ACLARACIÓN TERCERA QUE SE INTRODUCE A LA LICITACIÓN CON NÚMERO DE EXPEDIENTE: 2521009 «ELABORACIÓN DE PROYECTO EJECUTIVO, DIRECCIÓN DE OBRA Y EJECUCIÓN DE LAS OBRAS DE INSTALACIÓN DE UN SISTEMA FOTOVOLTAICO CON BATERÍA EN EL EDIFICIO SERVICE CENTER»

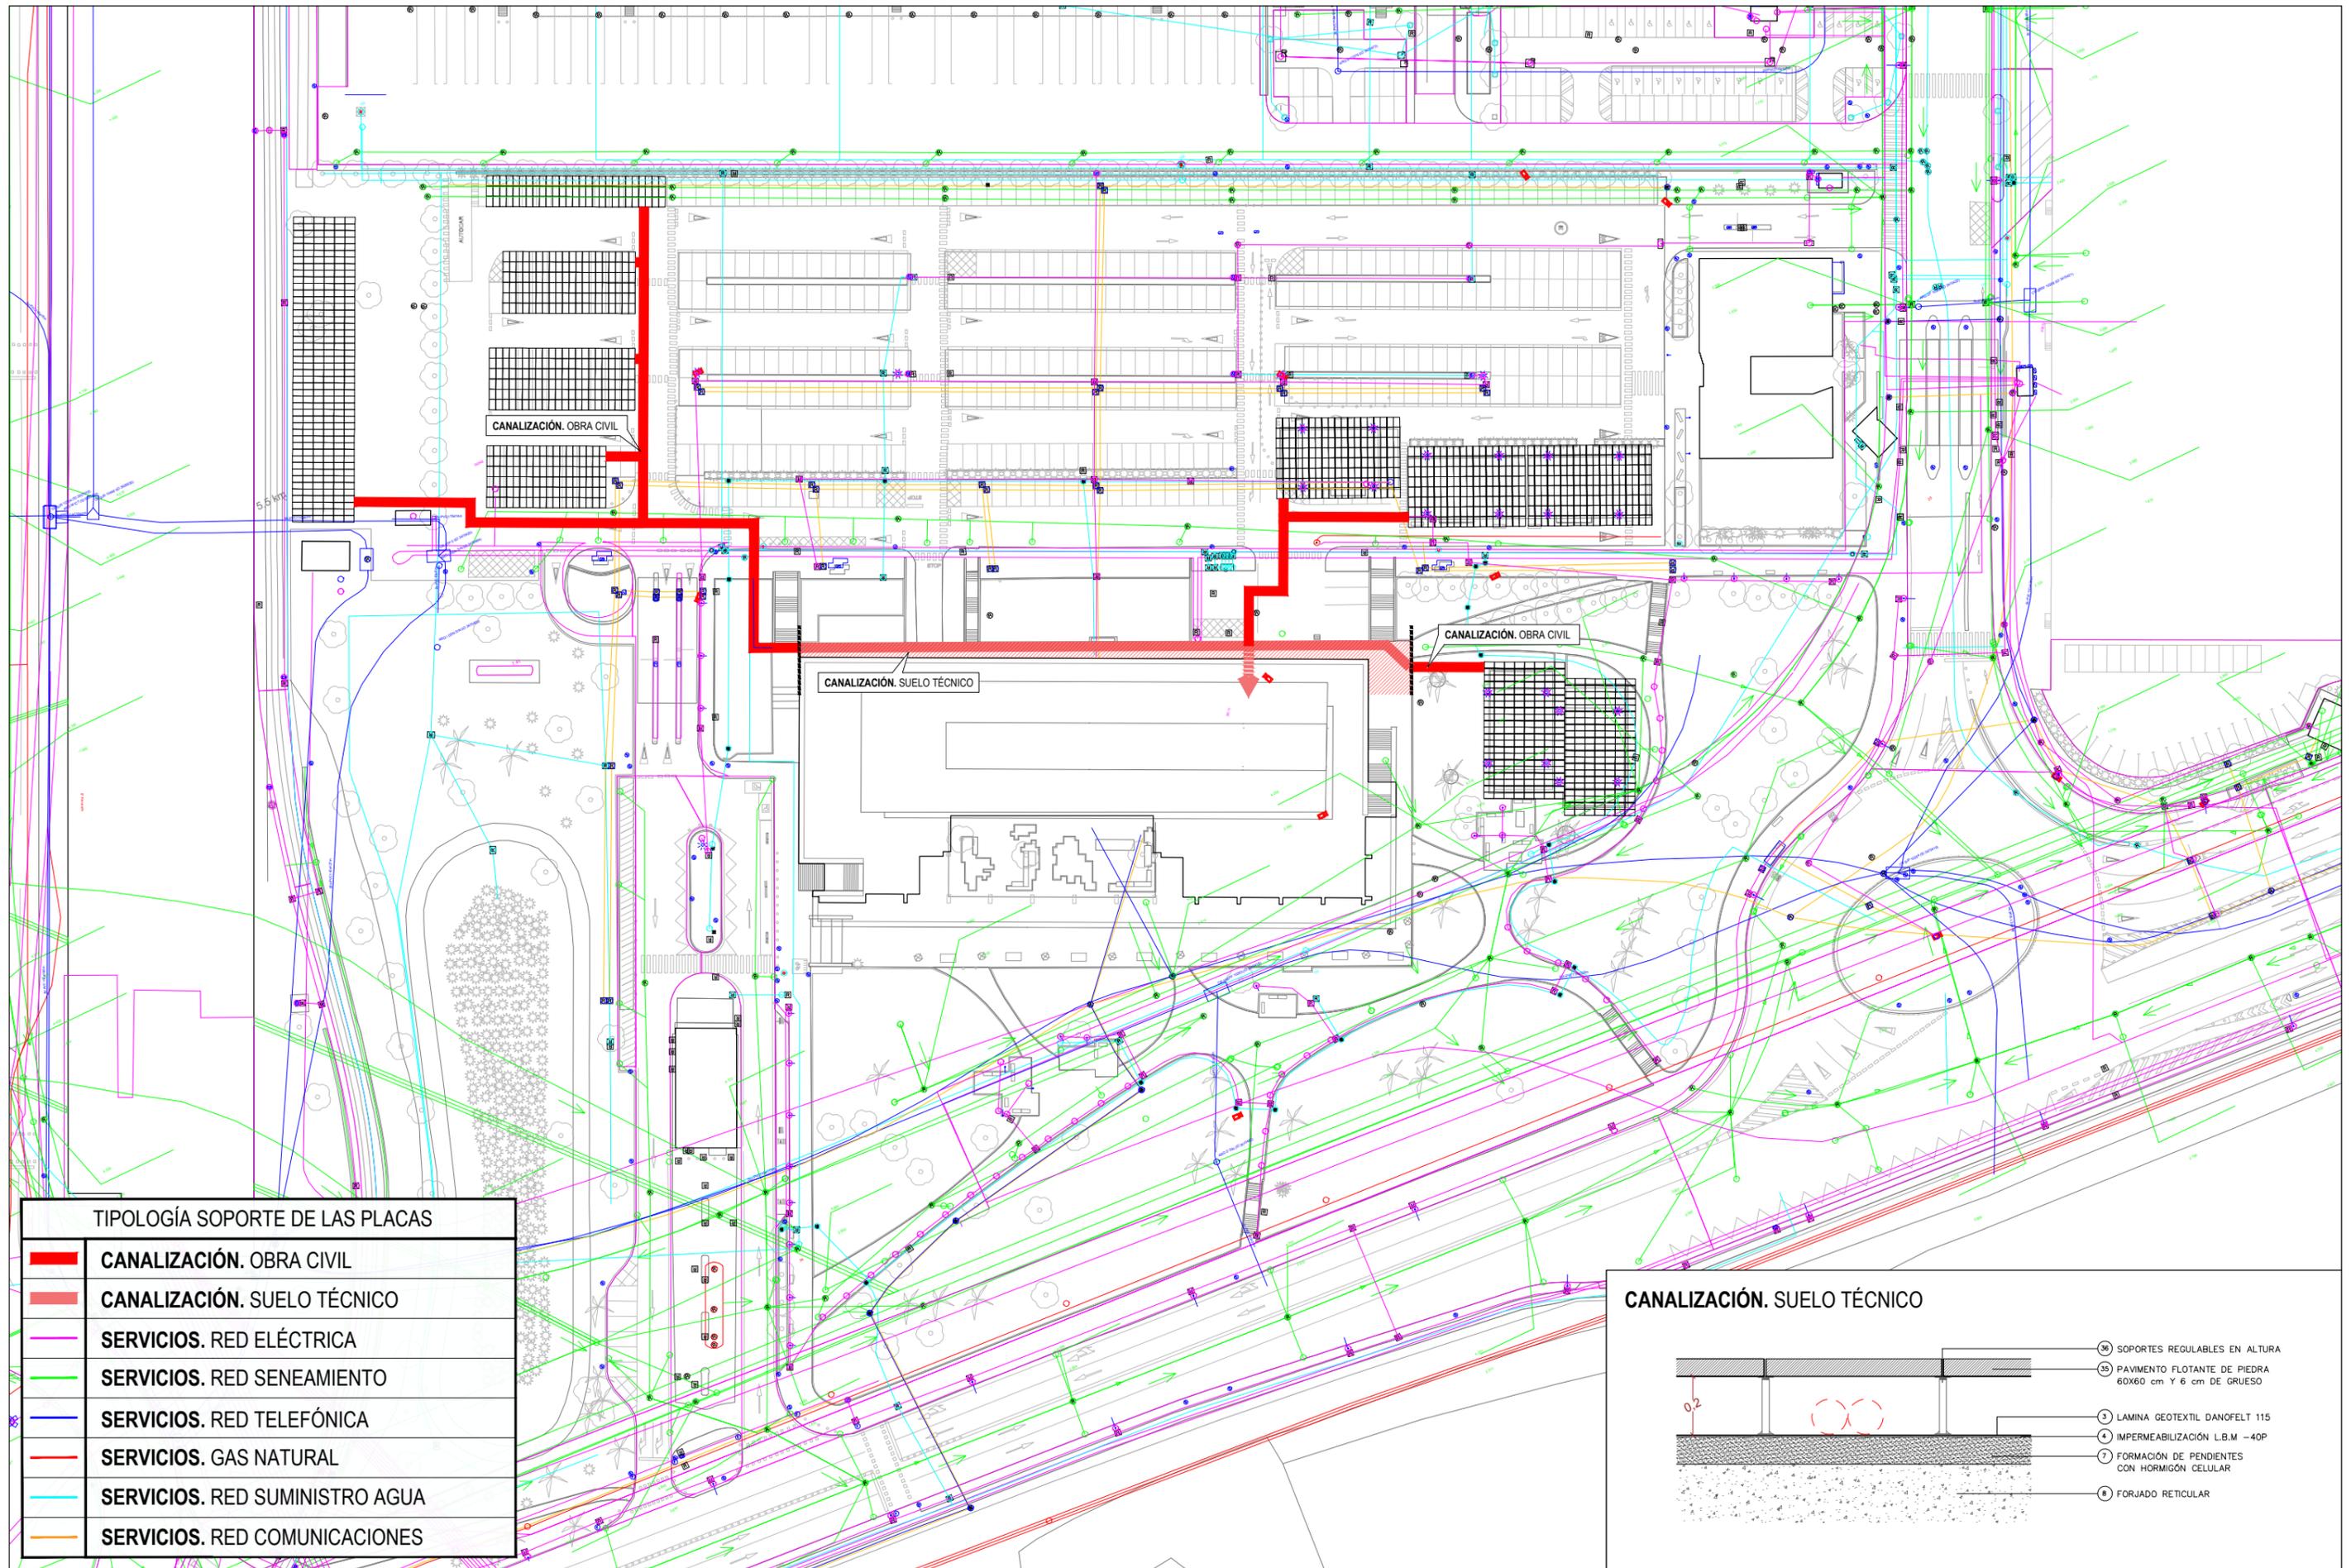
Por otro lado en el Anejo N5 del pliego de bases se solicita indicar el numero de proyectos instalados con batería de igual o mas de 500kwh en los últimos 5 años. Este requisito no se menciona en el pliego.

Respecto a los aspectos técnicos cuantificables de forma automática, en el Anejo nº5 en el número de instalaciones de Sistemas de Almacenamiento Energético se indica: «Número de Proyectos instalados con batería ≥ 500 kWh en los últimos 5 años. (enero 2020 hasta julio 2025)», cuando debería decir: «Número de Proyectos instalados con batería en los últimos 5 años. (enero 2020 hasta julio 2025)».

Por lo tanto deberán tener en cuenta que, en la Experiencia en Sistemas de Almacenamiento Energético deberán indicar los proyectos que incluyan una batería de almacenamiento sin tener en cuenta la capacidad mínima de almacenamiento de energía de esa batería.

Se corrige el Anejo nº5 del Pliego de Bases que se adjunta como Anejo a este documento.

TIPOLOGÍA SOPORTE DE LAS PLACAS	
	CANALIZACIÓN. OBRA CIVIL
	CANALIZACIÓN. SUELO TÉCNICO
	SERVICIOS. RED ELÉCTRICA
	SERVICIOS. RED SENEAMIENTO
	SERVICIOS. RED TELEFÓNICA
	SERVICIOS. GAS NATURAL
	SERVICIOS. RED SUMINISTRO AGUA
	SERVICIOS. RED COMUNICACIONES

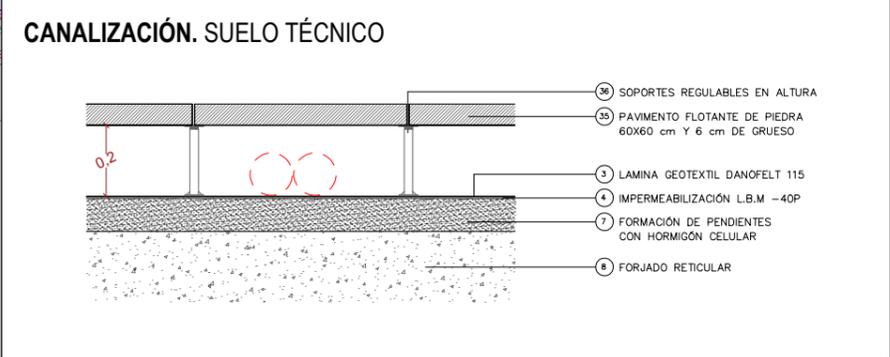
6.- En el pliego de prescripciones técnicas en la página n 8, se hace referencia al plano n 10 del anejo 1. Hemos detectado que no está incluido el plano al que hacen referencia.

Por un error material involuntario, el plano nº 10 mencionado en la página 8 del Pliego de Prescripciones Técnicas no fue adjuntado en el Anejo nº 1 de la documentación técnica publicada inicialmente.

Se adjunta a esta aclaración como anejo dicho plano.
